CIRCULAR N° 3

LICITACION ABREVIADA NACIONAL N° 33/2017 - EXPTE. TRE-SOF-0007257/2017

“LICITACIÓN ABREVIADA NACIONAL PARA LA CONSTRUCCIÓN DE APEADEROS DEL SERVICIO DE SAÉNZ PEÑA-CHOROTIS”.-

ACLARATORIAS CON CONSULTA

(Plano 01)

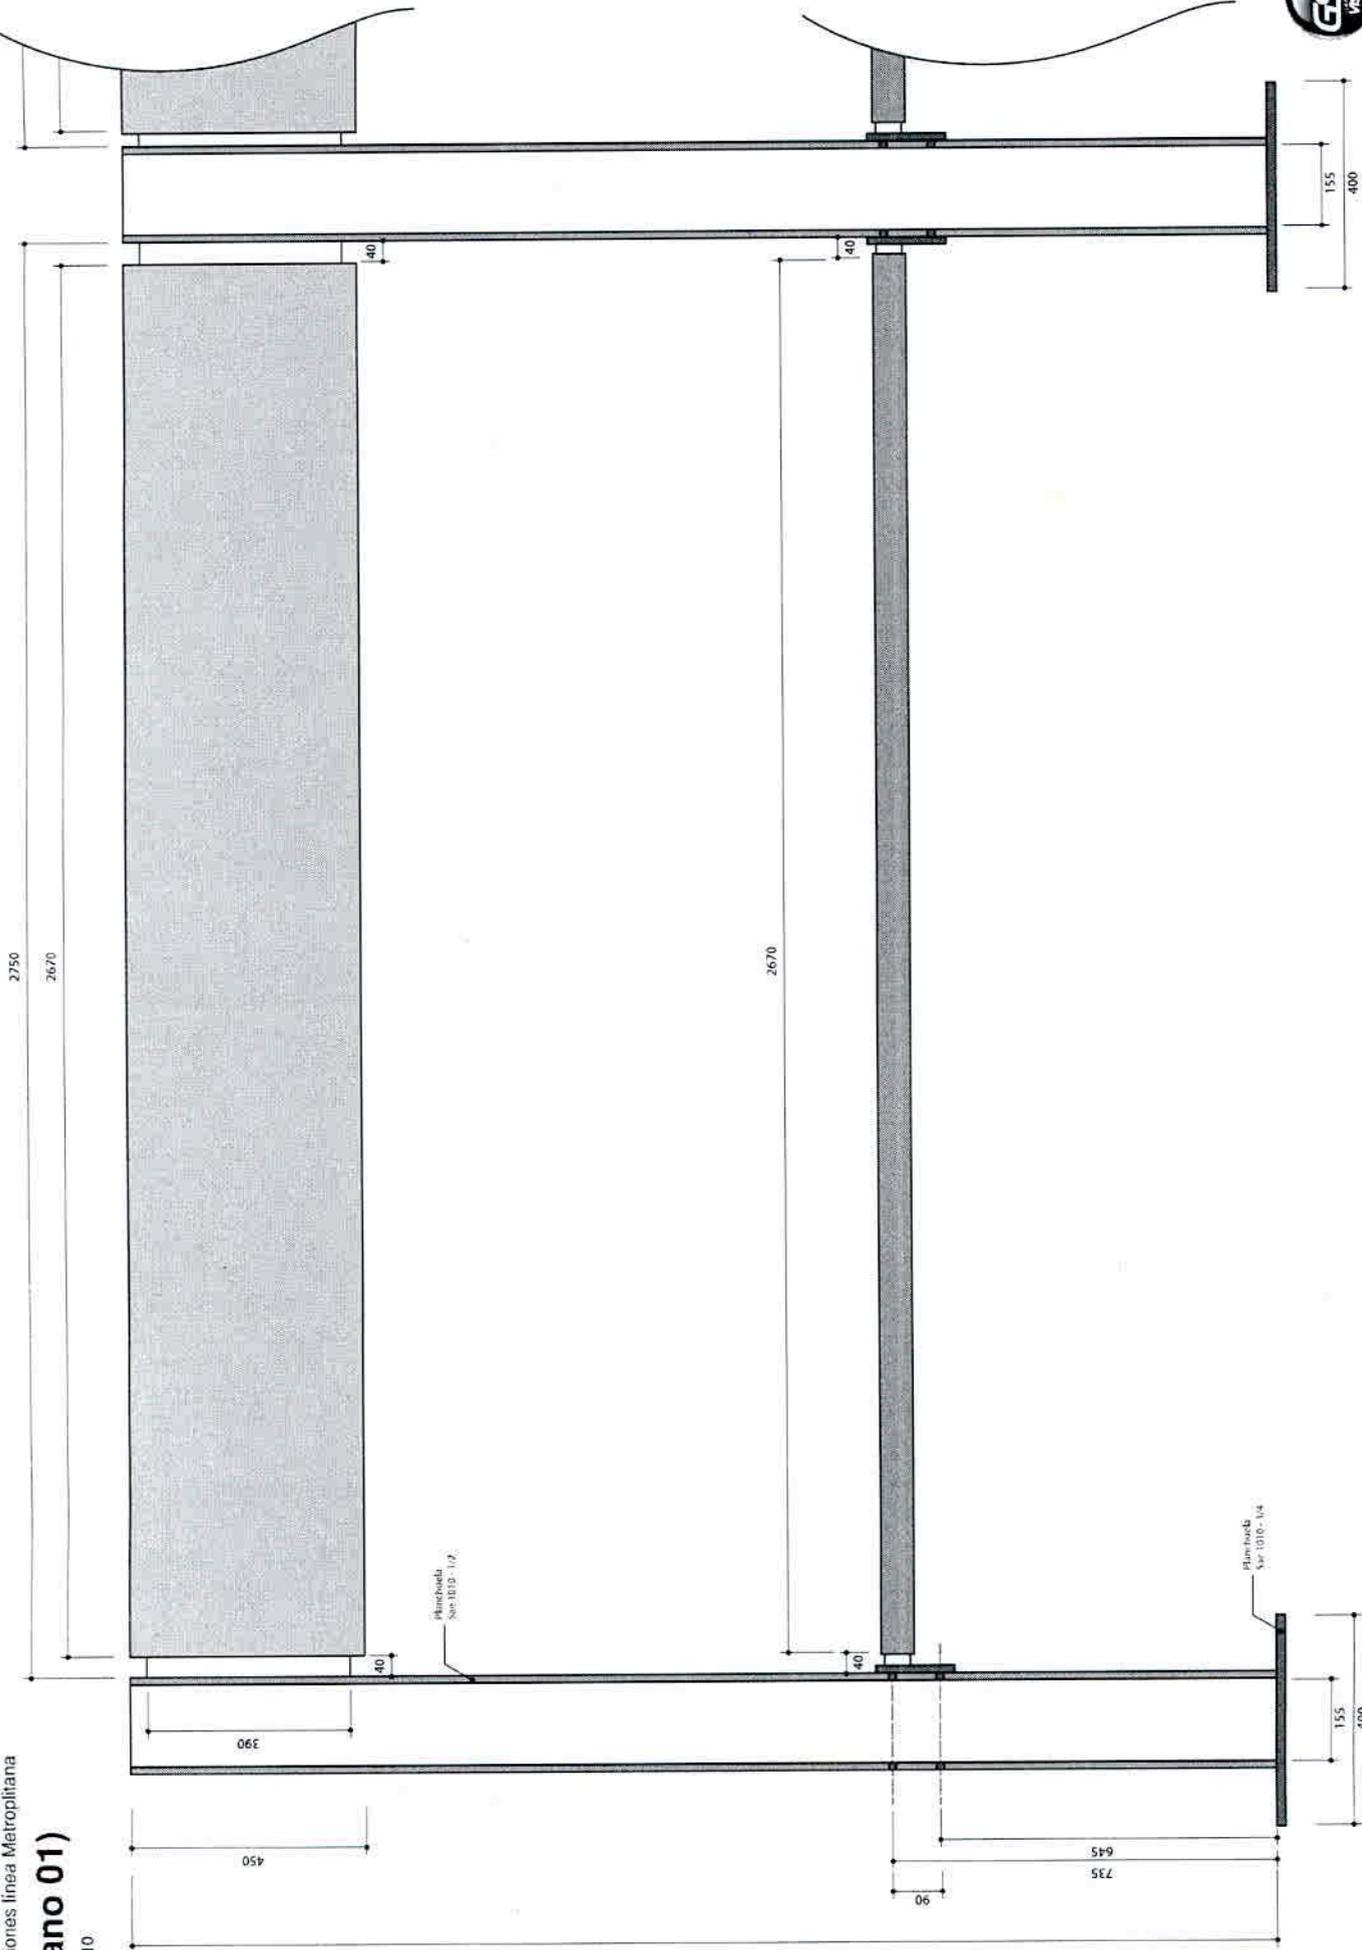
“El punto "21.7 Cartelería" del PETP dispone la provisión y montaje de, entre otros, 1 (UN) Nomenclador con apoyo isquiático. El detalle provisto en el PETG se encuentra ilegible y falto de detalle. Necesitamos por favor mayor información, como así también su ubicación dentro del anden”

Se agrega como Anexo I los planos correspondientes al prediseño constructivo de SCAL.
